第1章 事業計画の概要

1 計画の立案及び変更に至る経緯

図1(1) 緑地緩衝帯位置図(A案)

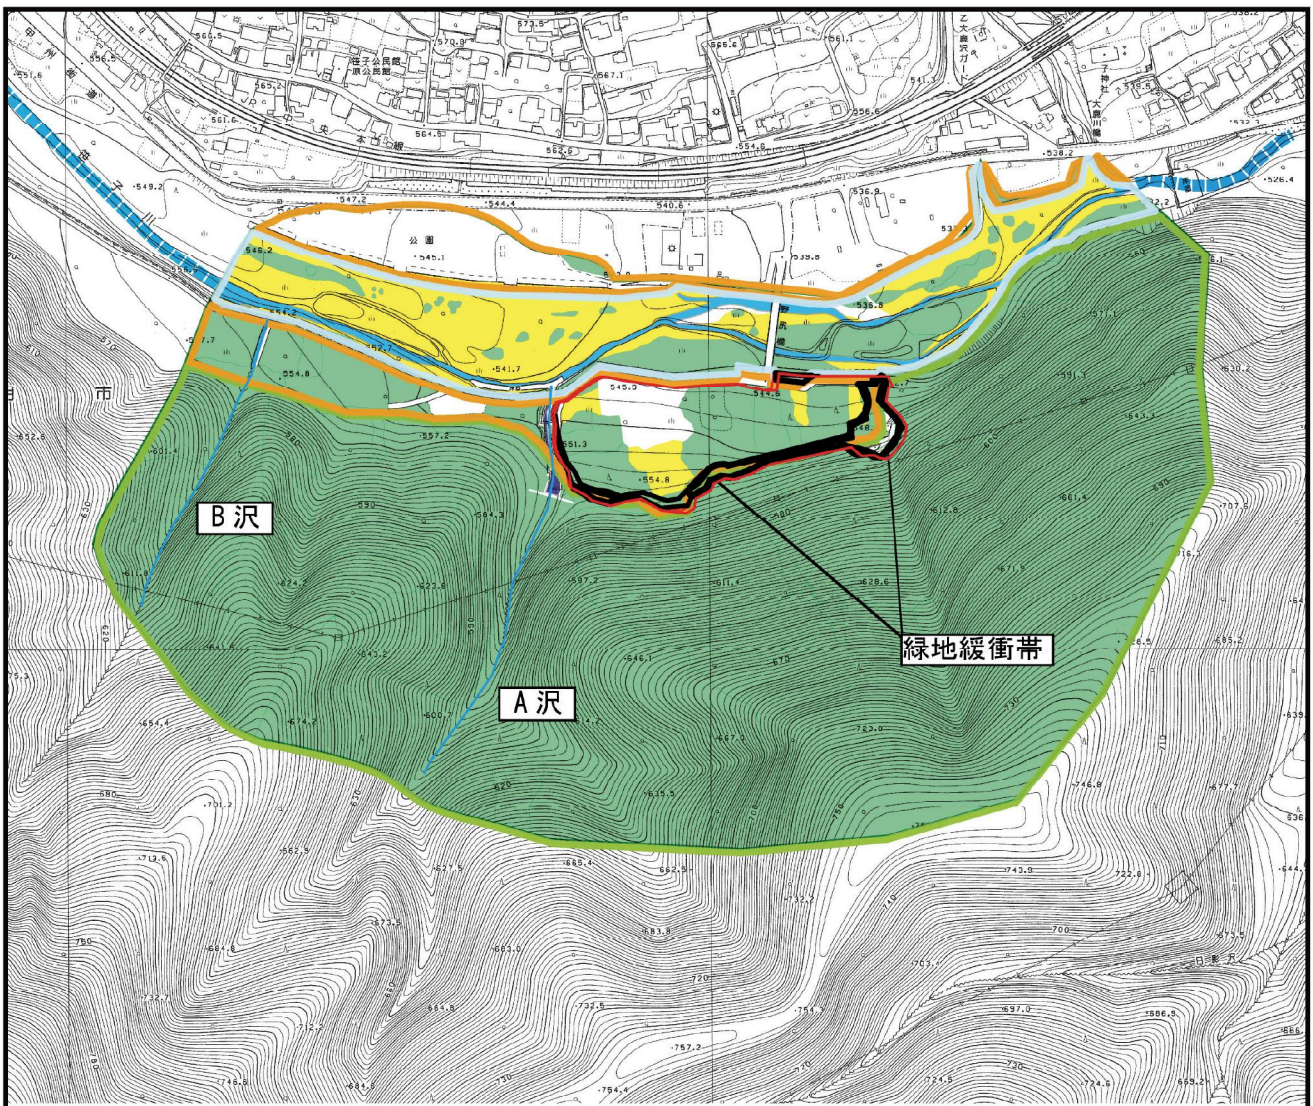
項目	変更点	環境の保全の見地からの検討の経緯	参照図表等
造成	配置の見直し等により、計画地内の宅地を4.3%減少し、山林を35.3%、原野を77.5%増加した。	造成計画の変更により、緑地緩衝帯が増加し、生態系及び景観・風景への影響を低減。	図1(1)～(2)
	地盤改良を行うこととなったため、計画地内で再利用することとしていた発生土の一部(11,000m ³)を場外に搬出する。	排出土については、計画地外で適正に処分する。	—
施設の配置及び形状	蒸気タービン発電機棟やボイラー支持架構等の形状及び配置を変更した。	山側(南側)に形状が複雑なプラント機器を配置することにより、日照阻害や、北側民家からの景観・風景等の環境影響を低減。	図2(1)～(2)
	燃料の保管をヤード方式から、サイロ方式に変更した。	燃料保管をヤード式からサイロ式に変更し、悪臭の発生低減。	—
	タービンを建屋内の2階に設置することとした。	2階部分に設置することにより振動を低減。	—
	送風機類にラギング又は防音壁等を設置することとした。	サイレンサー、防音壁等の導入により、騒音を低減。	—
自然環境	排水の放流量を最大28.8m ³ /日(1.2m ³ /時)から最大72.0m ³ /日(3.0m ³ /時)に変更した。また、用水の取水地点及び排水の放流地点を、隣接する水路の上流部に変更した。	取水及び排水地点について、複数案を設定して検討し、水温、水象、水生生物への影響を低減。	図3(1)～(2)
発電設備	使用燃料のうち、PKS(椰子殻)については非常時のみに使用することとした。	PKS使用に伴う不確定要素(輸入、搬送、発熱量、排ガス性状、焼却灰中の有害成分含有量の変化等)を低減。	表1
	発電出力を11,500kWから14,500kWに増加した。	熱量増加、高効率発電設備の採用により、発電効率(発熱量当たりの発電出力)が増加し発電出力当たりの炭素量が減少した。 もとより「カーボンニュートラル」による温室効果ガス等の排出抑制に大きく寄与している事業である。

図 2(1) 施設配置図 (A 案)

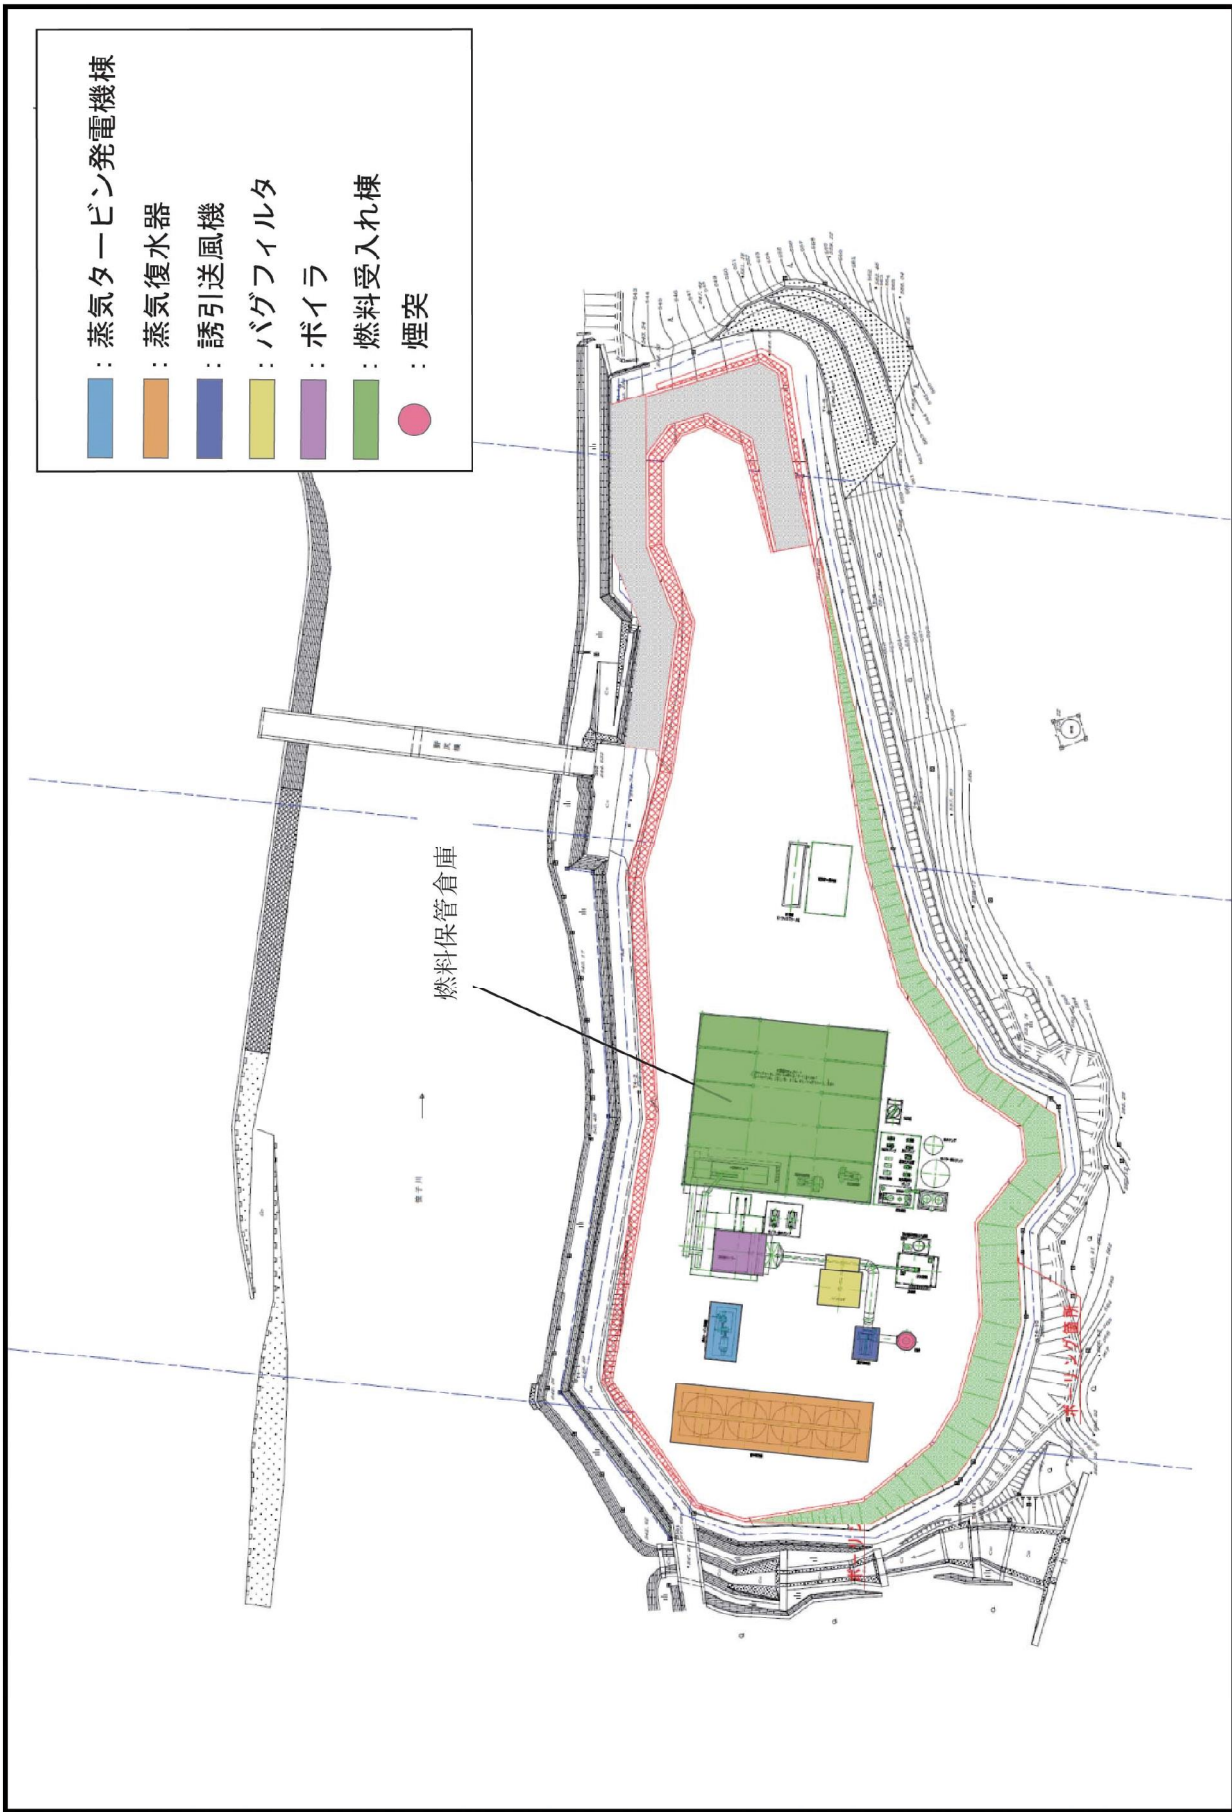
備考) 図2(1)～(2)について施設は同じ用途の施設ごとに彩色分けを行なった。煙突位置に関しては、A案及びB案で同じ配置となっている。その他の施設については、配置が異なり、燃料受入れ棟はA案では保管倉庫、B案では保管サイロとなっていることから形状についても全く異なるものとなっている。
